# 島根原子力発電所 2号炉 津波による損傷の防止

## 論点 6「漂流物の影響評価の妥当性」

### (コメント回答)

令和2年9月  
中国電力株式会社

図 取水口呑口断面図と燃料等輸送船喫水高さの関係

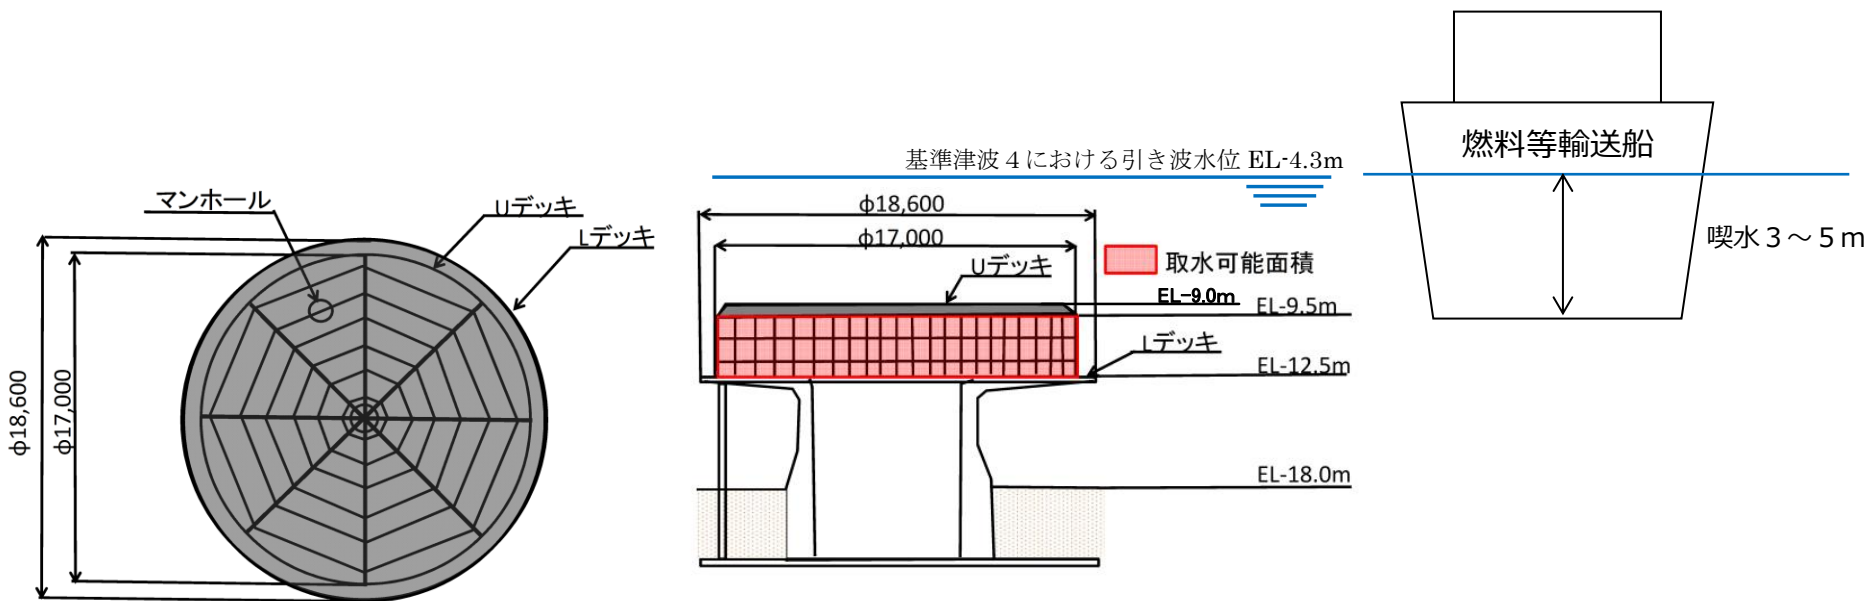
## 【別紙】燃料等輸送船の取水口への到達可能性について

➤ 係留索が機能せずに燃料等輸送船が漂流した場合の取水口への到達可能性については以下のとおり。

- 島根原子力発電所に襲来が想定される津波のうち、時間的な余裕がなく、燃料等輸送船の緊急退避ができない可能性がある海域活断層に想定される地震による津波（基準津波4）が襲来した場合を想定する。
- 基準津波4の取水口における最低水位EL-4.3mに対して、喫水高さは3m～5mであり、取水口（上端高さ：EL-9.0m）に到達する可能性が否定できない。

燃料等輸送船、係留索、係船柱及び係船環の配置

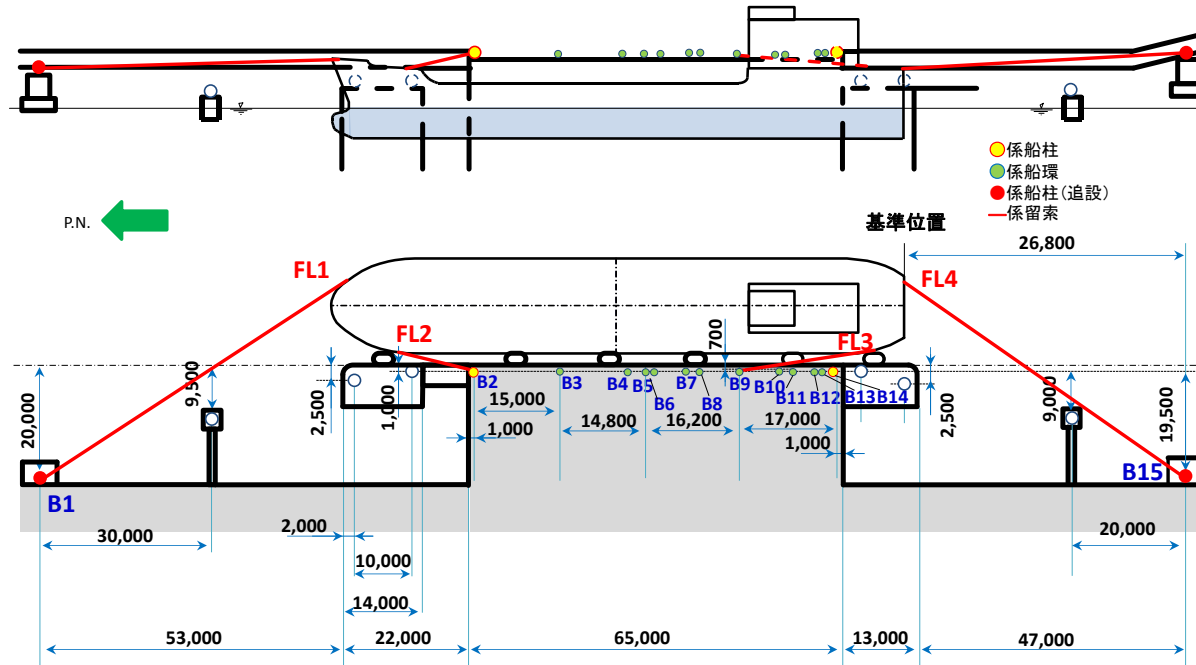
- 燃料等輸送船を漂流させないために係船柱及び係船環を漂流防止装置として位置付けて設計する方針について、漂流防止装置を構成する施設護岸岩着部のアンカーとしての要求機能及び評価方針を説明すること。また、燃料等輸送船を2基の係船柱又は係船環で漂流防止する係留評価について、係留索を2本とした場合の位置、仰角等を含めて、設計条件と評価が整合するように資料化して説明すること。また、係船柱のB1等を漂流防止装置としない根拠を説明すること。

- 燃料等輸送船の位置及び係留索の水平角を固定するため、船首側及び船尾側に各2本ずつ（計4本）係留索を使用した場合の燃料等輸送船、係留索、係船柱及び係船環の配置及び係留力の計算結果を以下に示す。なお、追設する係船柱(B1, B15)は設計中であり、位置・構造については変更する可能性がある。

流圧力と係留力の比較

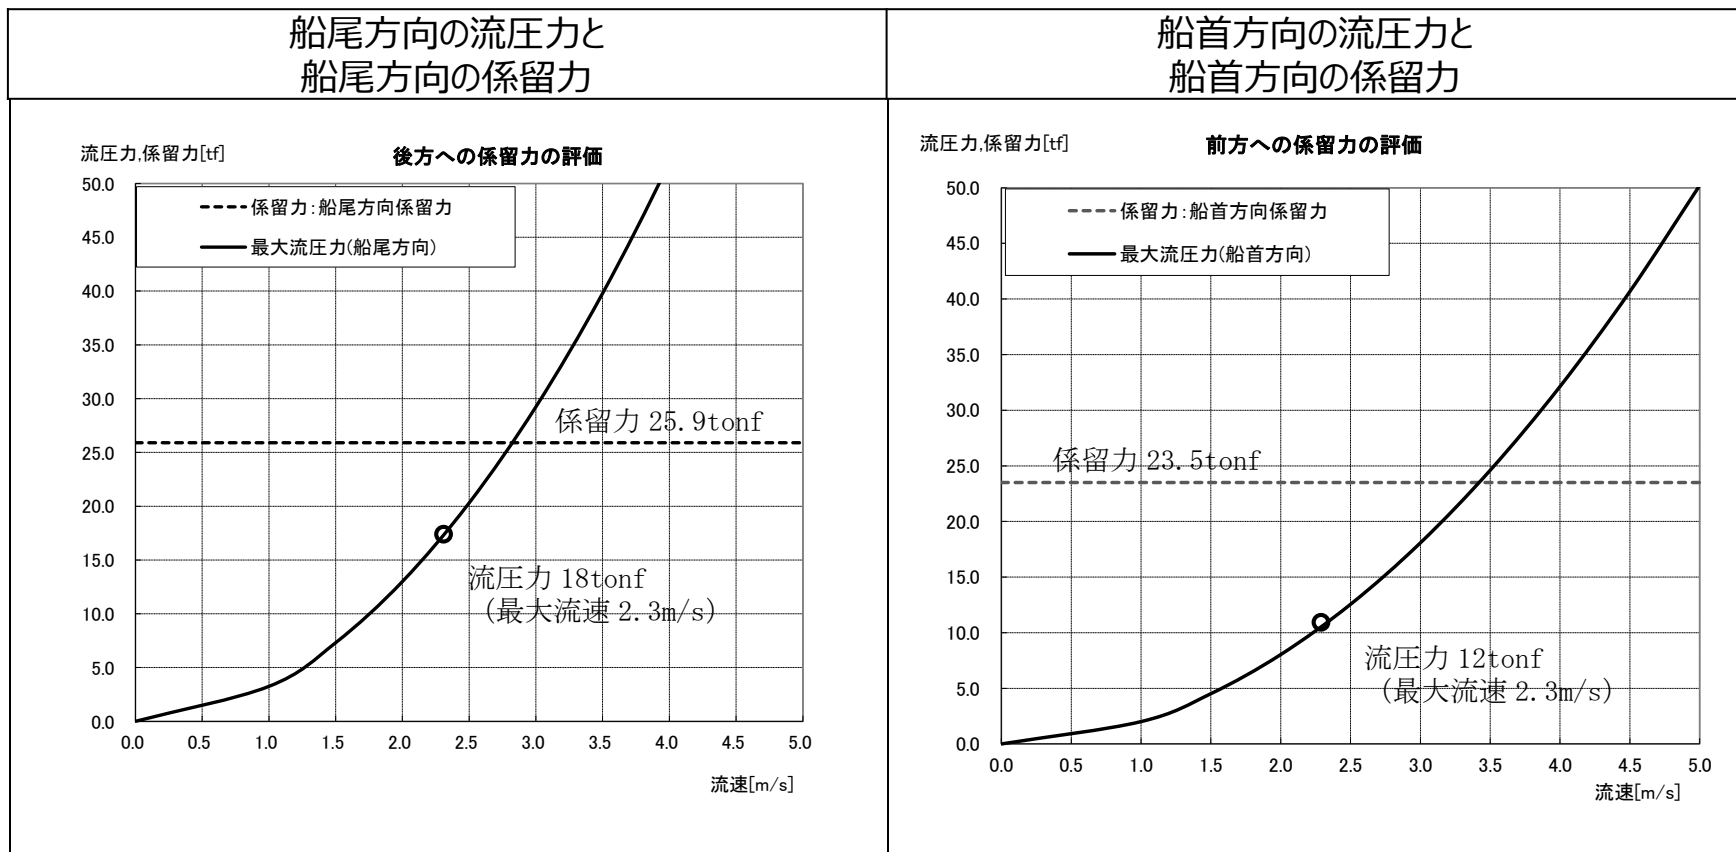
津波による流圧力と船首側及び船尾側の係留索の係留力の関係を図に示す。

船首側及び船尾側の係留索各1本で評価した場合は、津波（最大流速2.3m/s）による流圧力に対し、係留力（約25.9tonf、約23.5tonf）が上回ることを確認した。

なお、追設する係船柱の位置によっては、係留索の長さ及び角度が変わることから、係留力は変化するが、追設する係船柱の位置は、その位置における係留索の長さ及び角度を考慮しても、津波による流圧力に対して係留力が上回るように設計する。

鉄筋コンクリート床版による段差対策範囲

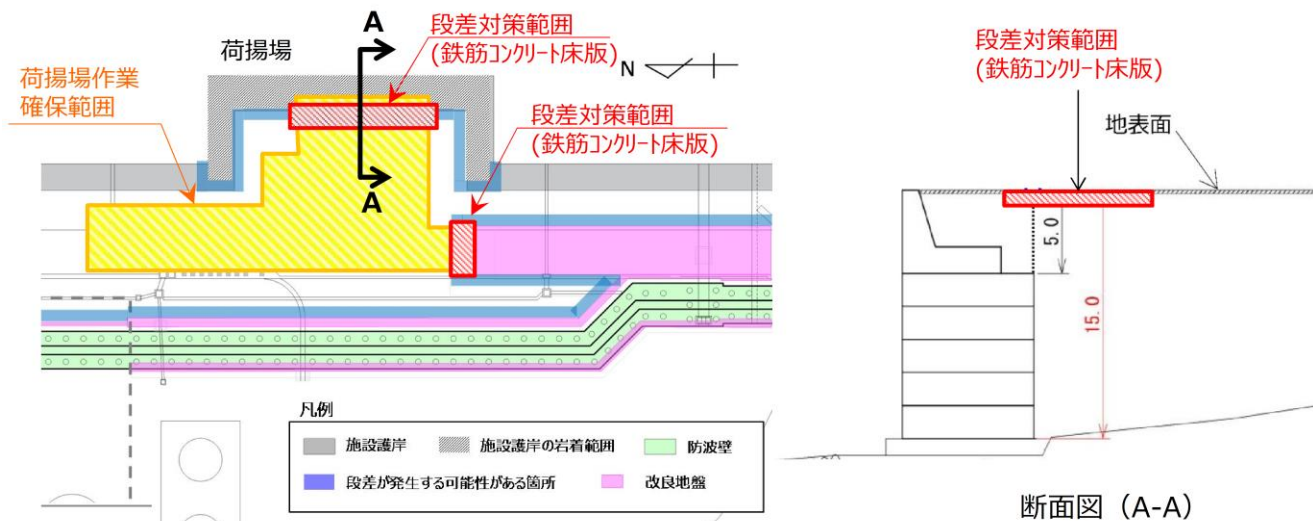
- 荷揚場作業中の地震による被害想定を踏まえた車両及び資機材の漂流物評価について、退避までの期間（10日間程度）における速やかな退避又は漂流物化を防止する現実的な対応策を検討し、説明すること。

- 荷揚場作業中の地震による被害想定を踏まえた車両及び資機材の漂流物評価について、退避までの期間（10日間程度）における速やかな退避を実施するため、更なる対策として、地震による段差が生じないように荷揚場作業エリア及び退避ルートに鉄筋コンクリート床版による対策を講じる。
